※ 整理番号		サービスキャンペーン開始日	令和4年6月30日
不具合の内容	車体製造時に作られるフロアパネルの穴において、特定の1箇所が塞がれていないものがある。そのため、深い水たまり等を通じた時に、車室内に水が侵入することがある。		
改善の内容	全車両、当該フロアパネルの穴を点検し、塞がれていない場合はシールパッドで塞ぐ。		
自動車利用者等に周知させるための措置	ダイレクトメール、電話または訪問等により通知する。

改善箇所説明図

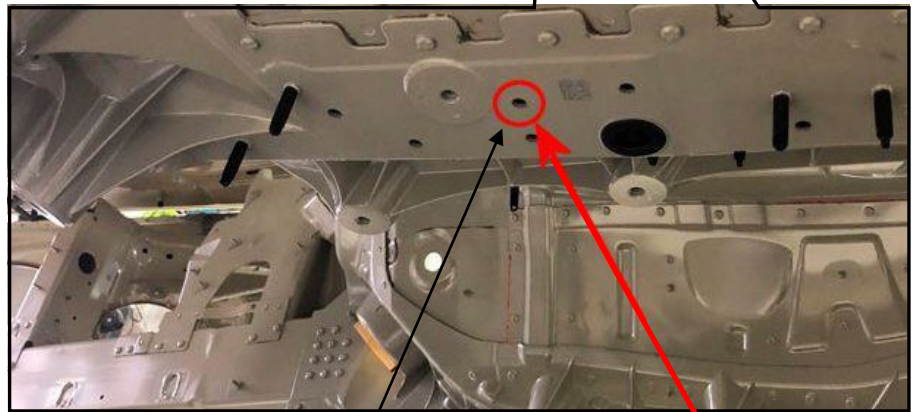
不具合発生箇所

フロアパネルの穴

車体製造時に作られるフロアパネルの穴において、特定の1箇所が塞がれていないものがある。そのため、深い水たまり等を通過した時に、車室内に水が侵入することがある。

改善の内容：

全車両、当該フロアパネルの穴を点検し、塞がれていない場合はシールパッドで塞ぐ。

識別：12Vバッテリーのベンチレーションホースに青色のペイントを行い識別とする。

注： は点検し、塞がれていない場合はシールパッドにより穴を塞ぐ箇所を示す。
